2005 年 7 月

東芝マイクロコントローラ 900 ファミリー

8ビットタイマ制御方法の制約に関するご連絡

■PWM モード時の例

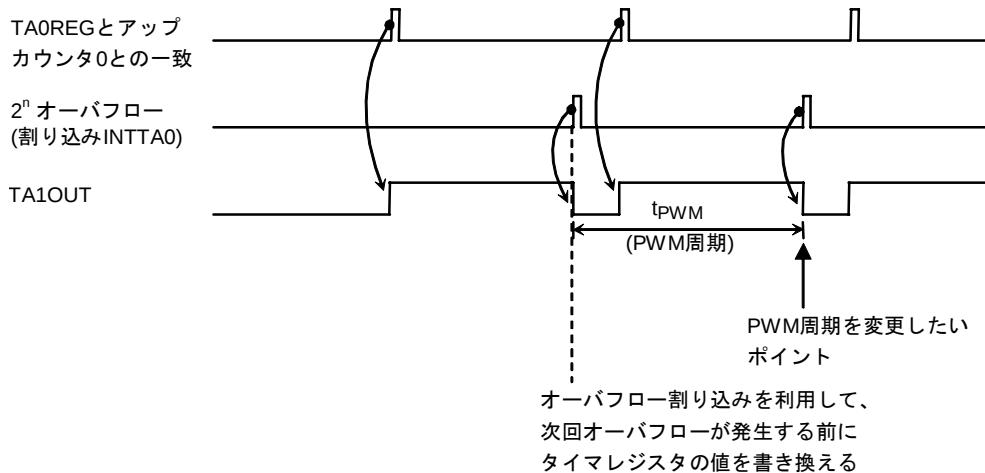
8ビットタイマにおいて PWM モードや PPG モードを使用時にダブルバッファを利用する場合は、注意が必要です。

タイマレジスタの設定値と、アップカウンタが一致して、オーバフローが発生するタイミング直前にレジスタバッファのデータ更新を行うと、設定値と異なる波形信号が出力される場合があります。

その為、PWM モードではオーバフロー割り込みを利用し、次回のオーバフローが発生する6サイクル前までに ($f_{sys} \times 6$)、レジスタバッファの更新を終了するようにしてください。

また、PPG モードを使用の際も同様に、周期のコンペアー一致割り込みを使用し、次回の周期コンペアーが一致する6サイクル前までに、レジスタバッファの更新を終了するようにしてください。
